6.2 SYNTHÈSE DES AVIS

Vieille - toulouse

Synthèse des avis des Personnes Publiques associées reçus :

Annexe n°3.2 – CD 31 : Modification du projet d'OAP Borde-Haute et du Règlement Graphique pour faire apparaître le nom des RD.

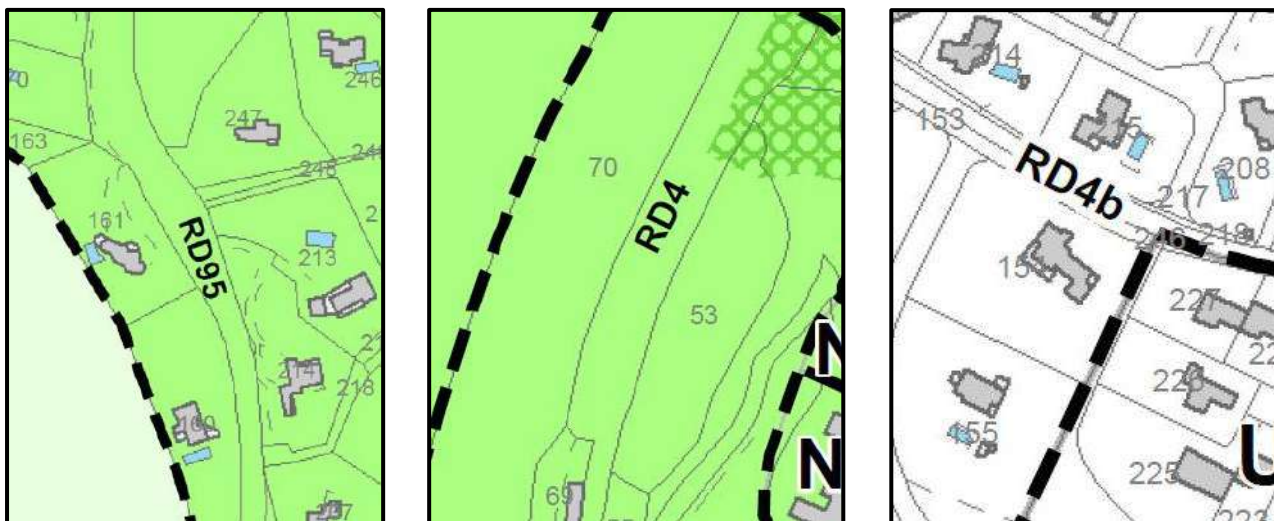
REGION LRMP	La Région Languedoc Roussillon Midi-Pyrénées ne formule pas d'observations particulières sur le projet de PLU.		Pas de réponse à apporter.
CRPF	FAVORABLE	Le Centre Régional de la Propriété Forestière Midi-Pyrénées ne formule pas d'observations particulières sur le projet de PLU.	Pas de réponse à apporter.
CD 31	2 recommandations	OAP Borde-Haute : les connexions prévues sur la Route Départementale 95 devront être sécurisées. <i>(page 1 de l'avis)</i>	L'OAP Borde-Haute est complétée afin de préciser cet objectif de sécurisation des connexions prévues sur la RD 95. <i>(Annexe 3.1)</i>
		Faire apparaître le nom des Routes Départementales au règlement graphique et OAP. <i>(page 1 de l'avis)</i>	Le Règlement Graphique et l'OAP Borde-Haute sont modifiés afin de faire apparaître le nom des Routes Départementales sur la commune. <i>(Annexe 3.2)</i>

Annexe n°4.2 – SMEAT : Modification du Rapport de Présentation pour compléter l'explication sur consommation des pixels.

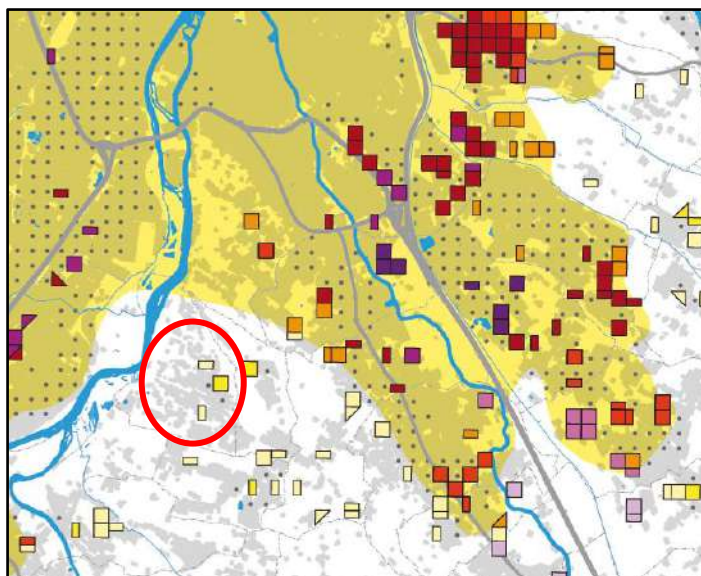
Justifier de quelle manière la mobilisation du potentiel d'extension urbaine (pixels) ne sera pas dépassée à l'horizon du PLU. Dans le secteur sud, la mobilisation des reliquats de zones UB, UC et AU0 correspondrait à un potentiel d'environ 7 hectares, qui dépasse celui défini par le demi-pixel (4.5 ha). (page 2 et 3 de l'avis)	Le rapport de présentation est modifié pour compléter l'explication sur le potentiel d'extension urbaine qui vise à démontrer qu'il ne sera pas dépassé à l'horizon du PLU. En effet, le potentiel identifié par le demi-pixel au sud de la commune (secteur Brantalou) dépasse les 4.5 hectares, au contraire du demi-pixel nord (secteur Graous) qui n'est mobilisé qu'à moitié. Par le biais du nouveau dispositif relatif au « fractionnement au quart », le potentiel d'extension situé sur le demi-pixel sud est regardé comme mobilisant, au surplus, la moitié du demi-pixel nord. Le tableau récapitulatif de la consommation des pixels est modifié en explicitant le « fractionnement au quart ». Il confirme que la mobilisation du potentiel d'extension urbaine ne sera pas dépassé à l'horizon du PLU. (Annexe 4.2)

Sur le territoire de Vieille-Toulouse, il y a 2 demi- pixel et 1 pixel, soit un total de 2 pixels. Sur le total du potentiel « pixels », 15.4 hectares sont déjà ouverts au POS et directement urbanisables avec les règles du POS. Le PLU s'est attaché à maintenir les enveloppes urbanisables, tout en travaillant sur une centralité et une cohérence en termes de temporalité.

Dans le secteur sud la mobilisation du demi-pixel correspond à 7 hectares : au regard du nouveau dispositif relatif au « fractionnement au quart », le potentiel d'extension situé au sud peut être regardé comme mobilisant, au surplus, la moitié du demi pixel mixte localisé au nord du noyau villageois et non mobilisé par ce PLU.

En conclusion, le PLU laisse ouvert à l'urbanisation environ 50 % des pixels mixtes localisés sur la commune.

Pièce 4.2 – (Projet de Règlement Graphique)

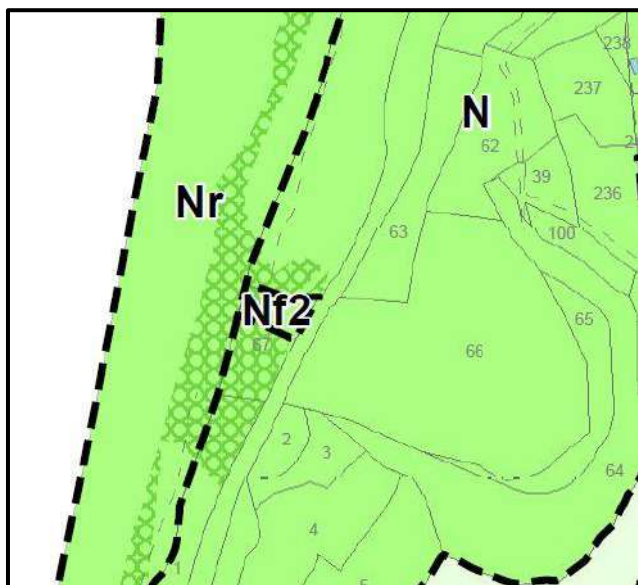
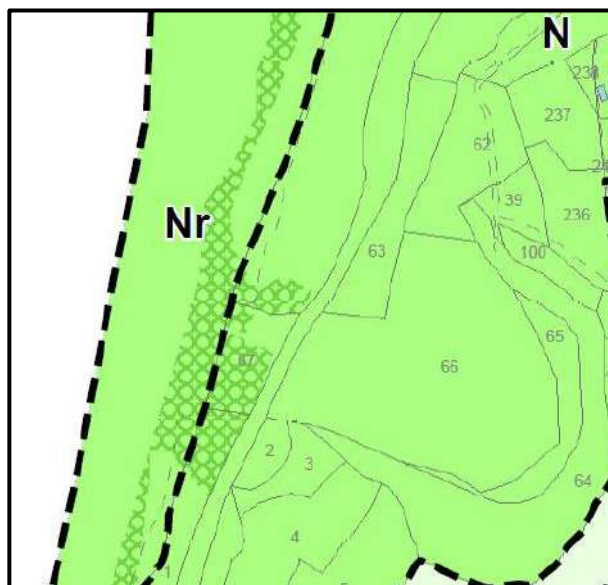
CDPENAF	Ng	FAVORABLE		Pas de réponse à apporter.
	Nf et Nf1	FAVORABLE		Pas de réponse à apporter.
	Nf2	DEFAVORABLE	Le secteur Nf2 est classé en espace protégé dans le SCoT. (page 2 de l'avis)	La commune tient à rappeler que le SCoT GAT, dans sa prescription numéro 8 (page 12 du DOG), précise qu'au sein des espaces naturels protégés, toute urbanisation est interdite, à l'exception (entre autres) des ouvrages techniques (une STEP par exemple) nécessaires au fonctionnement des services publics ou d'intérêt collectif. Toutefois, après étude avec le porteur de projet d'une autre solution technique, le projet de règlement graphique, écrit et le rapport sont modifiés pour supprimer la zone Nf2. (Annexe 5.1)

<u>Secteurs Nf</u> : L'opportunité du secteur Nf2 destiné à l'accueil du système d'assainissement apparaît discutable : continuité écologique au sein d'un espace naturel préservé au SCoT GAT, zone rouge au PPR...(page 5 de l'avis)	La commune tient à rappeler que le SCoT GAT, dans sa prescription numéro 8 (page 12 du DOG), précise qu'au sein des espaces naturels protégés, toute urbanisation est interdite, à l'exception (entre autres) des ouvrages techniques (une STEP par exemple) nécessaires au fonctionnement des services publics ou d'intérêt collectif. De plus, le secteur Nf2 n'est pas impacté en totalité par la zone rouge (aléa fort) du PPR et l'ouvrage sera situé en zone bleue (aléa faible à moyen). Toutefois, après étude avec le porteur de projet d'une autre solution technique, le projet de règlement graphique, écrit et le rapport sont modifiés pour supprimer la zone Nf2. (Annexe 5.1)

Annexe n°5.1 – CDPENAF : Modification du projet de Rapport de Présentation, de Règlement Ecrit et de Règlement graphique pour la suppression de la Zone Nf2.

Annexe n°7.1 – Toulouse Métropole : Modification du projet de Règlement Graphique et de liste des emplacements réservés pour intégrer l'ER n°242.

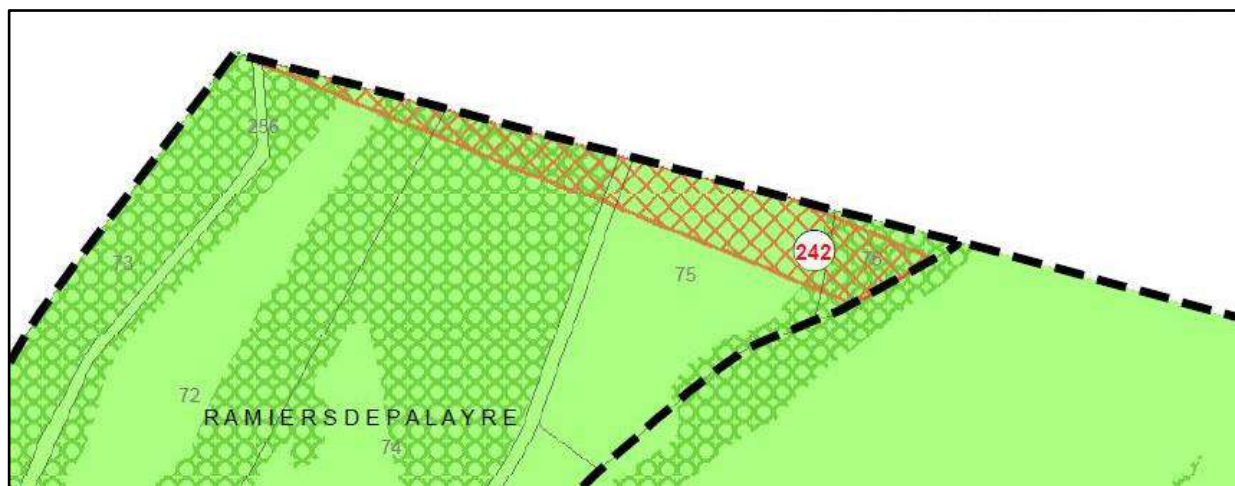
PPA	Avis	SYNTHESE DE L'AVIS	PROPOSITIONS DE REPONSE DE LA COMMUNE DE VIEILLE-TOULOUSE
Métropole	Recommandation	liaison entre l'échangeur du Chapitre et du Palays au bénéfice de Toulouse Métropole, au projet de PLU.	pour intégrer l'ER n°242. (Annexe 7.1)
Ministère de la Défense	2 Recommandations	Faire mention de l'emprise appartenant au ministère de la Défense sur le territoire de la commune : « Ballastières Nord (1-2-3) et Sud (4) » est située sur les communes de Toulouse (279 277m²) et de Vieille-Toulouse (37 740m² avec pour références cadastrales AB 0072) dans le projet de PLUI arrêté.	Le projet de rapport de présentation est modifié pour notifier, dans la partie « Sites et Sols pollués », la présence d'une ballastière, propriété du Ministère de la Défense. (Annexe 8.1)
		Mentionner l'adresse de l'Etablissement de Service d'Infrastructure de la Défense de Bordeaux qui gère la servitude PT2 en annexe.	Le tableau des servitudes d'utilité publique du projet de PLU est modifié pour intégrer les coordonnées de l'Etablissement de Service d'Infrastructure de la Défense de Bordeaux qui gère la servitude PT2. (Annexe 6.10)
